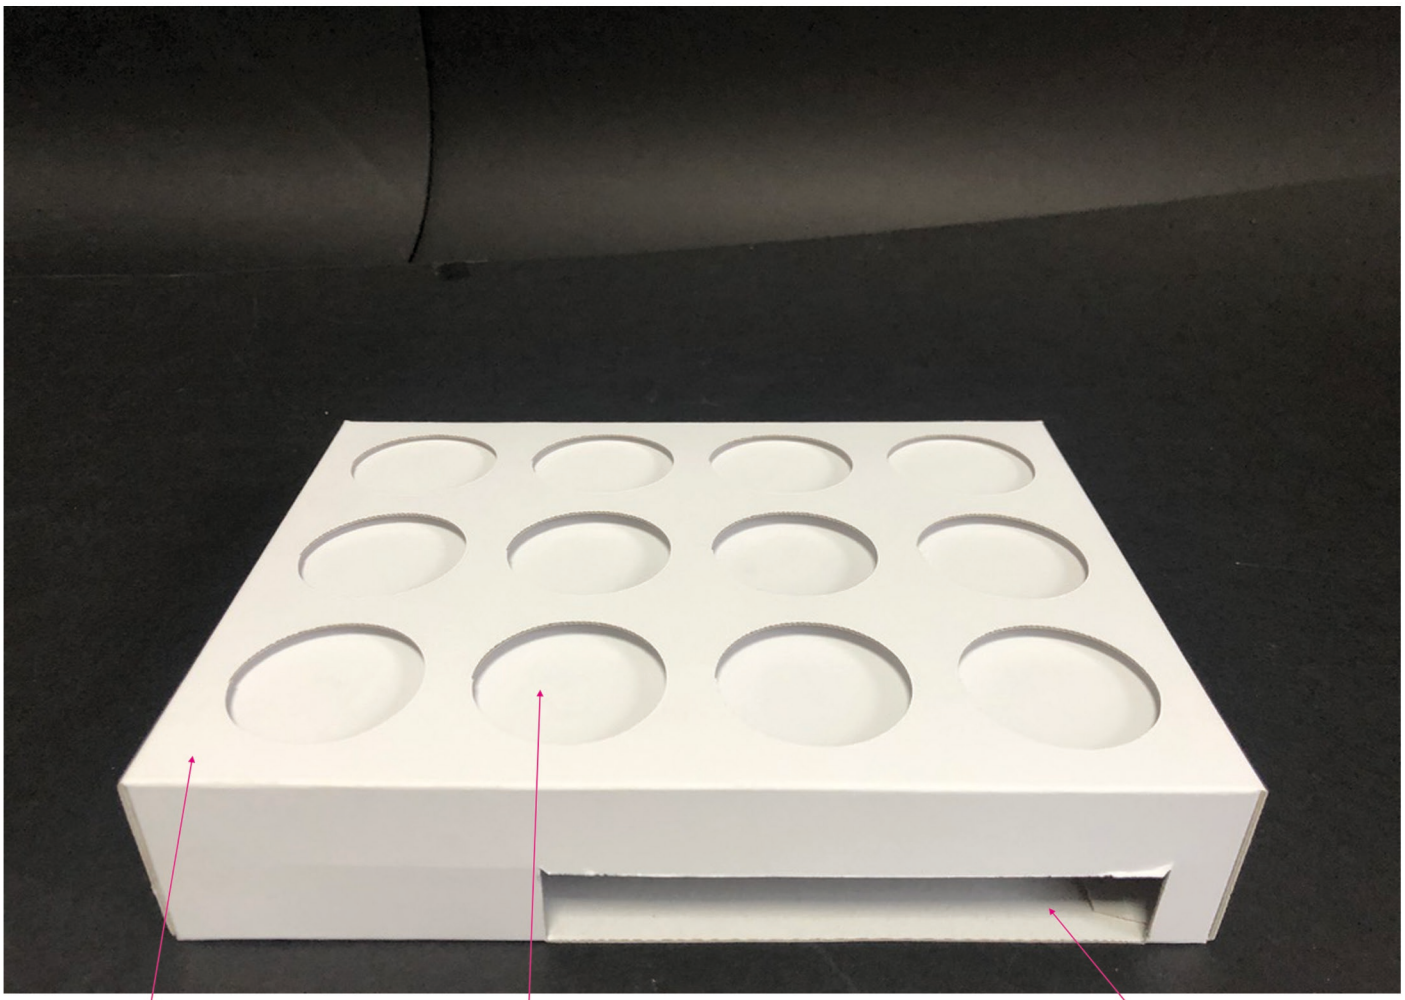
Il faut une plaque collée dessous
pour rigidifier la plaque supérieure

perfos pas bonnes : j'envoie flacons

rien qui déborde à l'exterieur comme proposé
